マイクロコンピュータ技術情報

技術通知 32ビットマイクロコントローラ V850E/MS2 使用制限事項の件		発行番号	ZBG-CC-07-0006号	1/2	
		発行日	2007年 3月 1日		
		発行部門	NECエレクトロニクス株式会社 第四システム事業本部 汎用マイコンシステム事業部 第二ソリューショングループ		
文書分類	○	使用制限事項	バージョン・アップ	ドキュメント誤記訂正 (正誤表)	その他
関連資料	V850E/MS2 ユーザーズ・マニュアル (ハードウェア編)				資料番号: U14985JJ
	V850E/MS1, MS2 ユーザーズ・マニュアル (アーキテクチャ編)				資料番号: U12197JJ
	μPD703130 データ・シート				資料番号: U15390JJ

V 8 5 0 E / M S 2 の使用制限事項一覧

図 3. sld 不具合の発生メカニズム

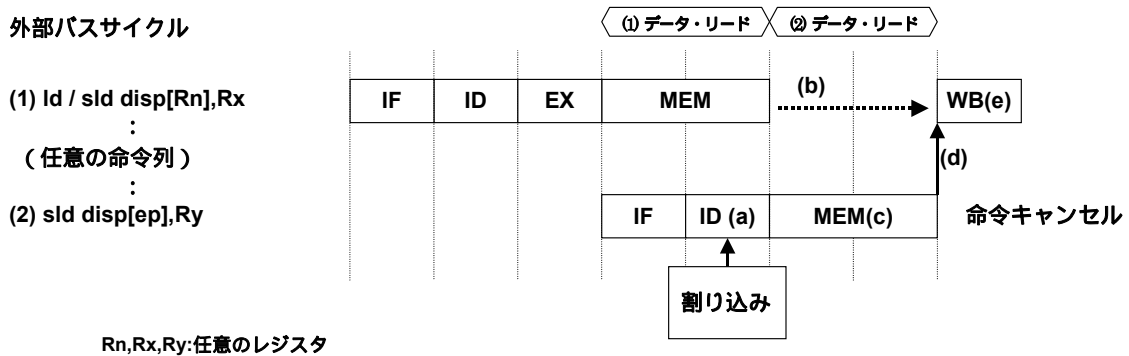
高速化のために設けられた、sld 専用のアドレス計算資源が空いている場合、sld 命令は ID ステージでアドレス計算を済ませ、EX ステージを省略して ID ステージ後直ちに MEM ステージとなりバスサイクルを発行します。sld 命令の対象が外部メモリの場合、ID ステージ(a)で割り込み (NMI を含む) を受けた場合にバスサイクル発行をキャンセルできないため、MEM ステージ (リード・サイクル) を空読みサイクルとして発行した後に WB ステージを実行しない事により命令処理をキャンセルする設計としています。

しかし、命令(2)の処理をキャンセルする際に命令(1)の WB ステージが遅れた場合(b)、命令(1)の MEM ステージのラッチデータを命令(2)の空読みした MEM ステージのデータで上書きしてしまうことがあり、不具合が発生します。

- (a) 命令(2)の ID ステージ(a)で割り込み (NMI を含む) を受けます。
- (b) 先行する命令(1)が MEM ステージの後、WB 資源へのアクセス待ち合わせなどにより WB ステージが遅れます(b)。
- (c) sld 命令(2)の対象が外部メモリの場合、バスサイクル発行をキャンセル出来ないため、命令(2)の MEM ステージ(c)を空読みサイクルとして発行します。
- (d) 命令(2)の WB ステージを実行しないことにより命令処理をキャンセルする際、命令(1)の MEM ステージでラッチされたデータに、命令(2)で空読みしたデータを上書き(d)してしまいます。
- (e) 命令(2)で上書きされたラッチデータを命令(1)の WB ステージ(e)で使用する事により、Rx レジスタに誤書き込みが発生します。

s l d 命令を l d 命令に全て変更する。

t i d a t a セクションへの割り当てを指定しているデータをセクションへ割り当てない。または、t i d a t a セクションから s i d a t a セクション等へ割り当てを変更する。(これらにより、s l d 命令を使用しないコードを生成)

図4-2 不具合発生時

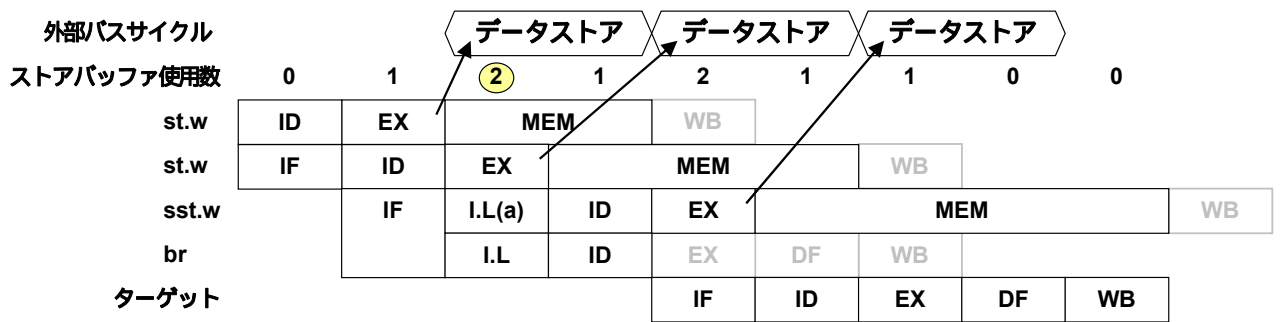
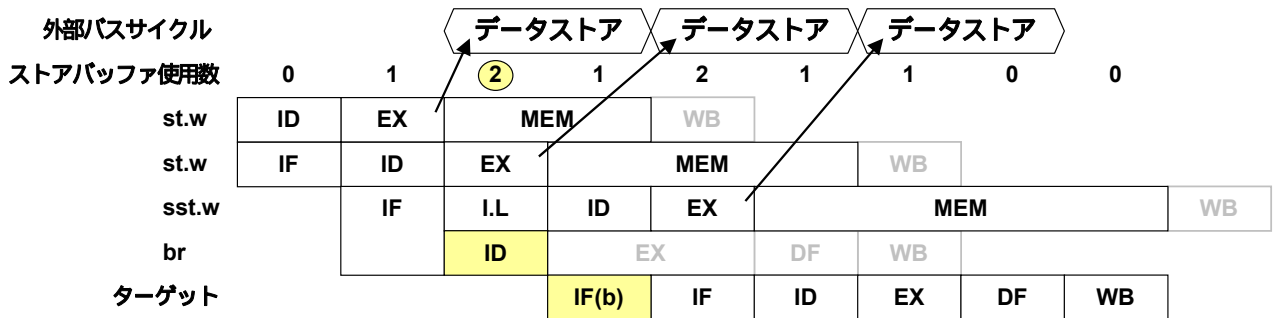
V850E/MS1のCPUは、メモリへのライトデータを一時的に蓄える2段のストアバッファを持っており(図5)外部バス・アクセスを行っている状態でさらにsst/st命令を実行しても2段のストアバッファに空きがある限りバスサイクルの完了を待たずに後続の命令を続けて実行します。このバッファに空きが無くなると、sst/st命令はIDステージでバッファが空くまで待ちます(図4-1(a))。

sst命令とbcond命令は同時発行されるため、ストアバッファを待っているsst命令の直後にbcond命令があればこのbcond命令も一緒に待ち合わせを行わなければなりません。特定の条件下()でbcond命令が待ち合わせをせずにIDステージに移行してしまいます(図4-2(b))。この誤動作により分岐先の命令(図のターゲットの命令)フェッチ動作が異常となり、正常に動作しなくなります。

- ・ bcond 命令の直前の sst 命令を st 命令に置き換える。
- ・ bcond 命令と直前の sst 命令の間に、nop 命令を挿入する。

図6 . 不具合発生タイミング例

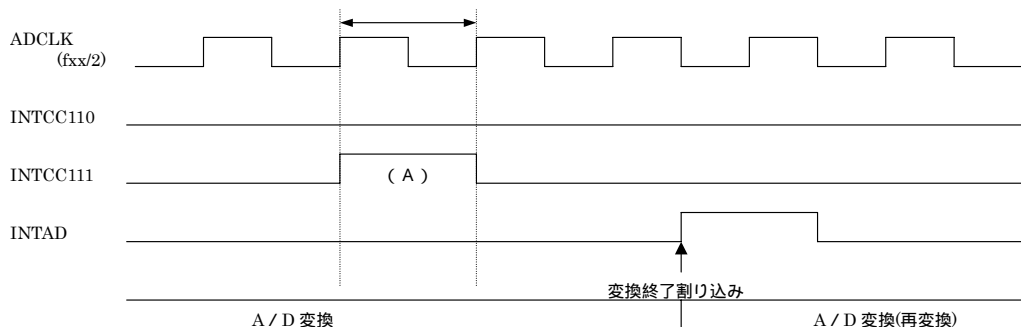
タイマ1トリガ・モードによるA / Dコンバータの起動要因は、INTCC110のみ、また外部トリガ・モード時の起動要因は、ADTRG端子入力のみであり、以下に示す割り込み要因は無視されるべきですが、A / D変換終了の直前（図6 部分[内部システムクロック 2クロック分]）に、起動要因でない以下の割り込み要因が発生すると、A / D変換の起動要因と誤認し、A / D変換終了割り込み（INTAD）後、再度A / D変換動作を開始します。最初のA / D変換は正常に終了し、A / D変換結果はADCRnレジスタに格納されます（再変換中は読み出し可能です。）

タイマ1（チャンネル1）の外部キャプチャ・トリガ入力と兼用になっている外部割り込み信号も同様に、再変換動作の要因となります。外部割り込み入力の場合は、ノイズ除去（デジタル・ノイズ除去（ $2 \times f_{xx} \sim 3 \times f_{xx} \text{ ns}$ ））回路により、実際には、下図（A）のタイミングより前に、有効エッジが入力された場合に、本現象が発生致します。

不具合に該当し再変換が発生した場合でも、変換結果は正常な値を示しますので、最新の変換値を取得するような使用方法においては、影響は少ないと思われます。ただし、再変換動作が不都合となる場合には、A / Dトリガ・モードを使用し、タイマー一致割り込み、または外部端子割り込みの割り込み処理ルーチン内でADM0レジスタのCEビットを1に設定することによりA / D変換を開始してください。

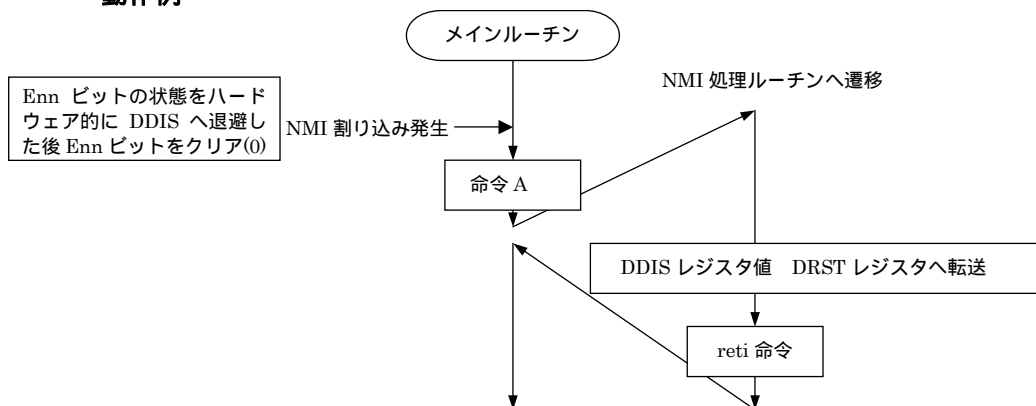
上記製品はDMA転送中のNMI入力により、DMA転送を強制的に中断します。このときDMAコントローラは、すべてのチャンネルのEnnビット(DCHCnレジスタのビット0)の状態をDDISレジスタに退避した後、Ennビットをクリア(0)して、DMA転送禁止状態にします。また、CPUのパイプライン動作として、NMI割り込みを受け付ける際、既にフェッチが完了している命令(最大1命令)まで実行されます。

この実行された命令が、Ennビットを操作するような命令であった場合、NMI処理ルーチン内では、中断されているDMA転送を再開させるために、DDISレジスタの内容をDRSTレジスタに転送するため、NMI入力直後に実行されたEnnビットの操作が反映されません。

上記命令Aで、DCHCnレジスタのEnnビットを操作し、DMAを禁止/許可にした場合、上記とで、各DMAチャンネルの禁止/許可状態に不整合が生じるため、正常に中断されたDMA転送を正常に状態復帰できません。

NMIにより強制中断されたDMA転送は、再度初期化して実行してください。
